Planfeststellungsverfahren
Ausbau der BAB A 1

Rheinquerung
Kriterien der Variantenauswahl

Dipl.-Ing. Helmut Hesse
Einwendung Nr. 13
Seite 1 von 11

Einwendungen im Rahmen des Planfeststellungsverfahrens

4.12 Eingriffe in die Bausubstanz von Wohn- und Gewerbegebäuden

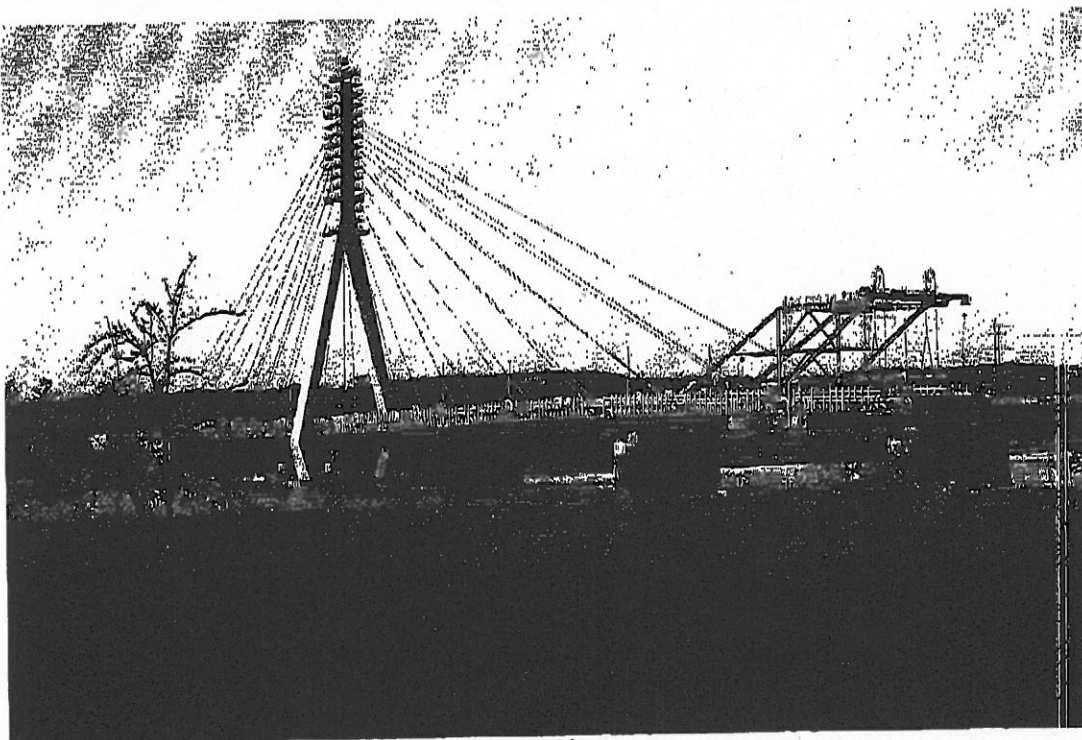
Ausweislich der schallschutztechnischen Untersuchung von Straßen NRW werden Lärmschutzfenster bei 472 Wohngebäuden erforderlich. Die Berechnung ist fehlerhaft. Es ist damit zu rechnen, dass bei ca. 700 Wohngebäuden der Einbau von Lärmschutzfenstern erforderlich wird, um die gesetzlichen Vorgaben für den Lärmschutz einzuhalten. Bei dieser großen Anzahl von Gebäuden sind die betroffenen Gewerberäume, Büroräume, Arztpraxen, Hotels, Altenheime, Theaterräume, Rathaus und die Gastronomie noch nicht berücksichtigt.

Das Ziel eines möglichst geringen Eingriffs in die Bausubstanz wird vollständig verfehlt. Ohne einen Schadenersatz sollen erhebliche Eingriffe in fremdes Eigentum erfolgen.

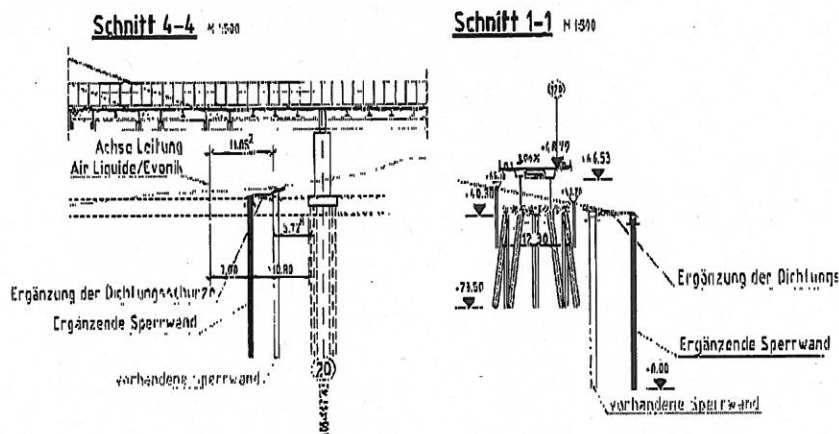
Die geplante Ergänzung der Dichtwand der Deponie Dhünnaue im Bereich der neu zu bauen Brücken ist aus technischen Gründen nicht herstellbar.

Die Tiefe der Sperrwand beträgt	34 m.
Die Länge der Sperrwand beträgt	176 m.
Die Fläche der herzustellenden Sperrwand beträgt	5.984 m².
der Abstand zur vorhandenen Sperrwand schwankt zwischen	0 m und 11 m.

Der Nachweis der Standsicherheit des offenen Schlitzes ist ein Bestandteil der vor Baubeginn nachzuweisenden Bauplanung. Der Nachweis der Standsicherheit des offenen Schlitzes kann unter den vorhandenen Umständen nicht geführt werden, weil der Abstand zwischen der ergänzenden Sperrwand und der vorhandenen Sperrwand dafür zu gering ist.

Bei der Herstellung des Schlitzes entweicht Flüssigkeit. Das Entweichen des Anmachwassers der Suspension führt zu einem Anstieg des Grundwasserspiegels neben dem Schlitz. Insbesondere bei dem engen Abstand zwischen der vorhandenen und der neu herzustellenden Sperrwand kann das Wasser nicht entweichen. Der Wasserspiegel neben dem Schlitz steigt zwangsläufig an. Dadurch geht die stützende Wirkung der Suspension verloren. Der Einsturz des Schlitzes ist die zwangsläufige Folge.

Die vorgesehene Bauweise ist aus statischen Gründen nicht genehmigungsfähig.

Die hohe Kontamination des Deponiegutes und des Eluates erfordern den Nachweis einer ausreichenden Dichtigkeit der Sperrwand. Dabei darf die Sperrwand einen Durchlässigkeitsbeiwert von höchstens 10^{-6} cm/s aufweisen. Dieser Nachweis kann nur mit einer speziell dafür hergestellten Dichtwandsuspension erreicht werden, niemals jedoch mit einer Spundwand aus Stahl.

Die Sperrwand soll auf einer Länge von 176 m in unmittelbarer Nähe vorhandener Leitungen hergestellt werden. Die aus den Bestandsplänen der Leitungen entnommenen Abstände betragen wenige Meter.

Bei einer alternativen Bauweise mit einem Ersatz des nicht mehr tragfähigen Überbaus der Rheinbrücke Leverkusen und einem zusätzlichen Bau einer Tunnelanlage ist keine Ergänzung der Sperrwand erforderlich.

Der Querschnitt der Autobahn bei Kilometer 407 + 560

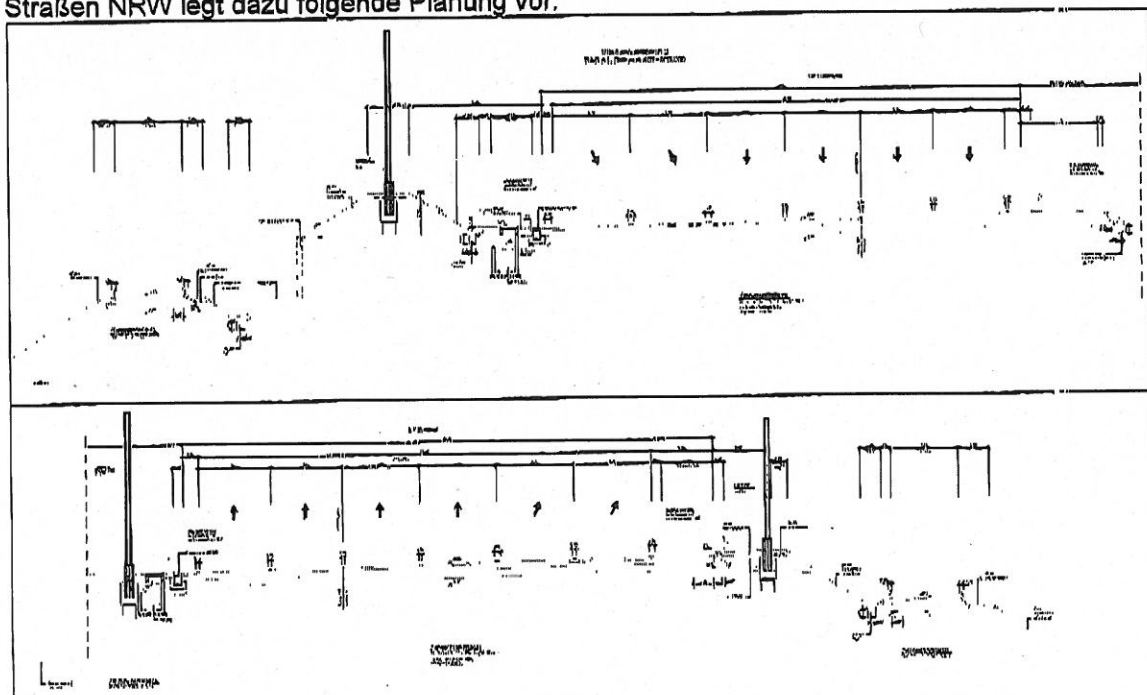
Die geplante Ausbau der A1 führt aufgrund der vielen Fahrspuren und deren Verflechtungen zu einer erhöhten Gefährdung des Straßenverkehrs.

Bei Unfällen und Staus besteht eine verstärkte Gefahr des Verkehrsinfarkts

- umfasst 12 Spuren und eine
- Gesamtbreite von 58,10 m.

Wie die Unfall- und Verkehrsforschung gezeigt haben, steigt das Unfallrisiko mit der Anzahl der Fahrspuren stark an. Insbesondere in der Nähe von Auffahrten und Abfahrten muss sich der Verkehr entflechten. Dabei wird es notwendig die Spur zu wechseln. Das erhöht die Unfallgefahr.

Zusätzlich zu dem vergrößerten Risiko von Staus und Unfällen entsteht durch mehrere Spuren nebeneinander eine stärkere Auswirkung eines Unfalls oder Staus auf die übrigen Fahrstreifen. Bei einer Kollision auf einen Fahrstreifen schleudern Fahrzeuge und Fahrzeugteile häufig auf die benachbarten Fahrspuren. Das wird in vielen Fällen zu einer Vollsperrung führen. Die Folge ist ein Verkehrsinfarkt mit negativen volkswirtschaftlichen Auswirkungen.

Bei Staus und insbesondere in Notfallsituationen wird bei 12 nebeneinander liegenden Fahrspuren der Zugang für Polizei, Feuerwehr und Krankenwagen erschwert oder versperrt.

Im vorliegenden Fall ist eine Abhilfe dadurch möglich, dass für den Durchgangsverkehr eine Tunnelanlage zur Verfügung gestellt wird und der Regionalverkehr über die Brücke geführt wird. Dadurch entsteht automatisch die gewünschte Kanalisierung, die zu einer Abminderung der Staugefahr und der Unfallgefahr führt.

Das Risiko des Verkehrsinfarktes ist bei der Trennung des Durchgangsverkehrs und dessen Führung durch den Tunnel von dem Regionalverkehr und dessen Führung über die Brücke entscheidend geringer.

Die getrennten Verkehrswege über Brücke und Tunnel können sich gegenseitig ersetzen. Dadurch wird der Zugang für Rettungsfahrzeuge in Notfallsituationen entscheidend verbessert.
